泊発電所 3号炉審査資料	
資料番号	資料 1 - 7
提出年月日	令和 5 年 7 月 24 日

ヒアリングにおけるコメント回答資料

第1図 取水ピットスクリーン室 平面図

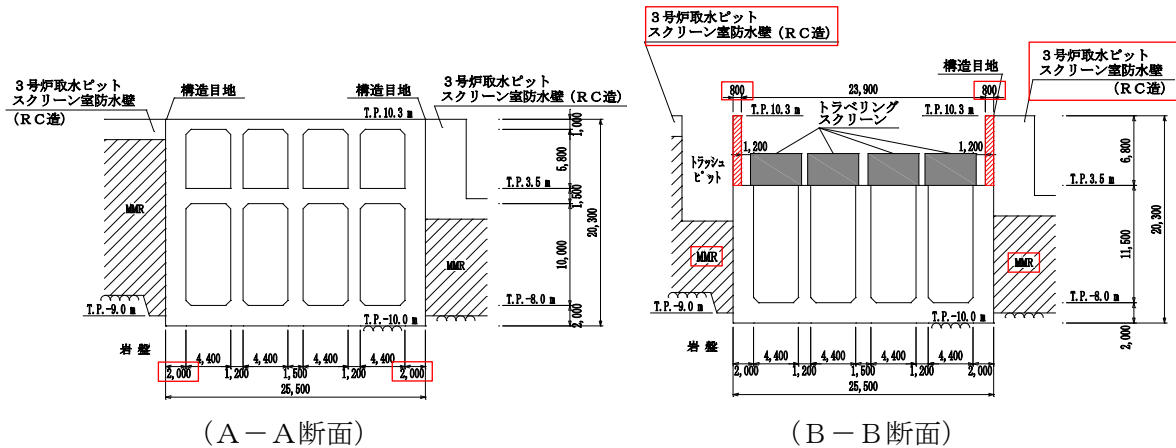
No. 4 (221212-12)	耐震 設計方針	B-B 断面に示されている厚さ 800mm の壁の損傷による、通水性への影響を整理し説明すること。
----------------------	------------	---

A： 取水ピットスクリーン室は、上層がトラベリングスクリーン等の機器が設置されるエリアで、下層は4連のボックスカルバートの2層構造となっている。取水ピットスクリーン室の平面図を第1図に、断面図を第2図にそれぞれ示す。

側壁の壁厚は 2,000mm であるが、上層側壁の一部には厚さ 800mm の薄壁部が存在する。スクリーン室の外側には津波防護施設として RC 造の 3号炉取水ピットスクリーン室防水壁及び MMR を設置することとしており、薄壁部に接している埋戻土範囲は極めて限定的である。よって、薄壁部が損傷した場合においても、取水ピットスクリーン室内に流入する埋戻土は微量であり、通水断面を閉塞することはないものと考えられることから、通水性に影響を及ぼすおそれはない。
